部品製造部(コネクタ)

44F-05-015

不具合連絡書

PLUNGER A (JC)

略図(必要な場合のみ)

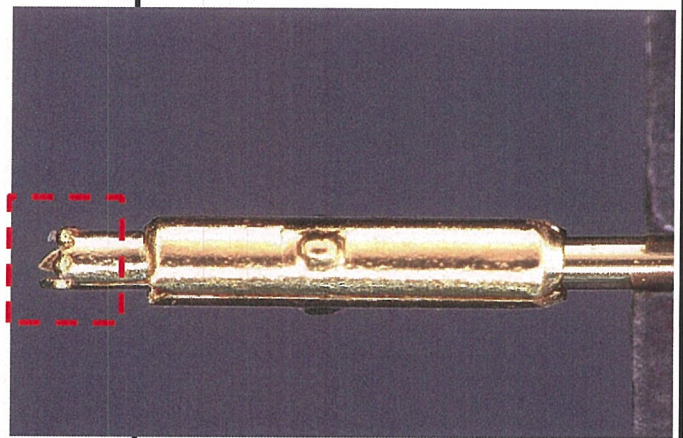
めっき槽内でのスパークによりめっき異常析出。(発生率0.7%)
